Aanvullend memo grondwateronderzoek Weiteveen

In aanvulling op het grondwateronderzoek Weiteveen (Grontmij en de bijbehorende notitie van John Geraedts, 11 december 2014) is in onderhavig memo door het Projectbureau een korte aanvulling op het voorgenoemde onderzoek uitgewerkt over de aangepaste maatregelen. Deze notitie zal uiteindelijk in de Bestuurscommissie Bargerveen-Schoonebeek worden vastgesteld als aanvullend achtergronddocument grondwateronderzoek.

Tabel 1 met figuren

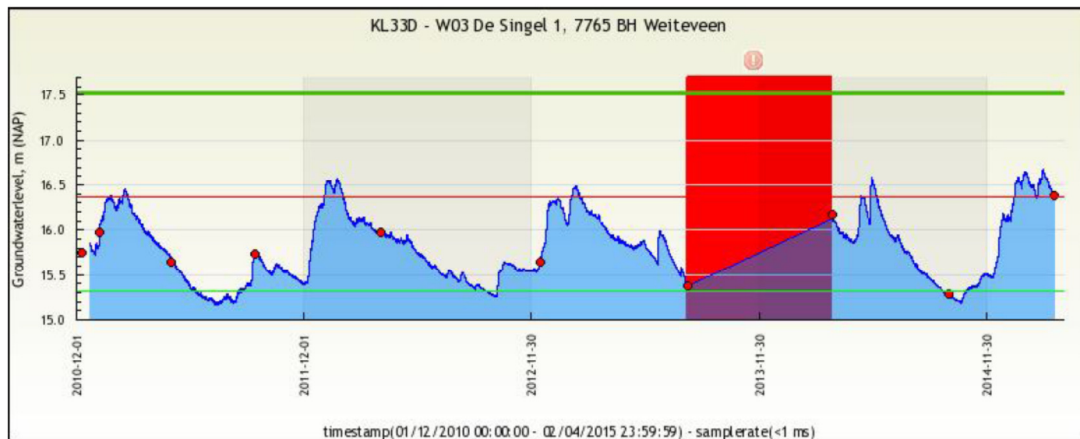
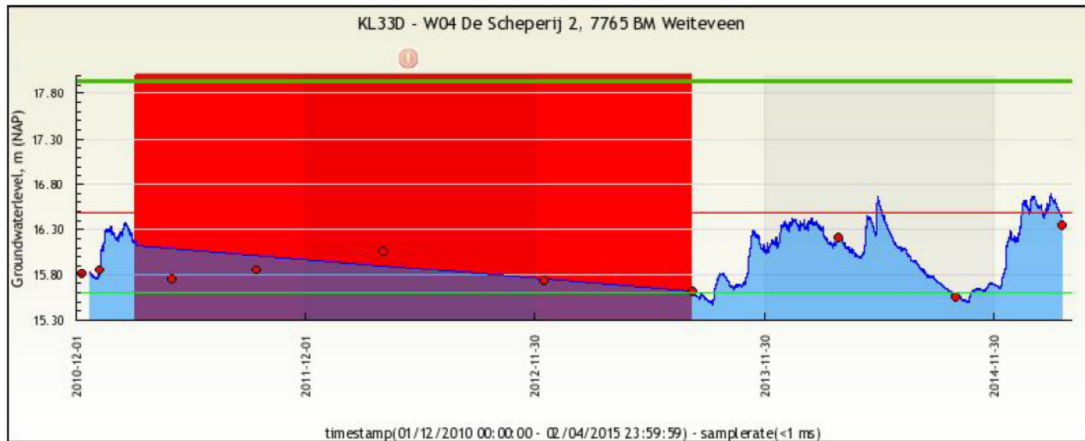
Uit de bijgevoegd tabel 1 en figuren van de peilbuizen daar in de buurt is de grondwaterstand 1.25 meter onder maaiveld in de winter en 2.25 meter in de zomer. Mocht de grondwaterstand in het meest ongunstige geval 10-15 cm omhoog komen, dan is nog steeds de ontwateringsdiepte voldoende voor alle functies (wonen en wegen).
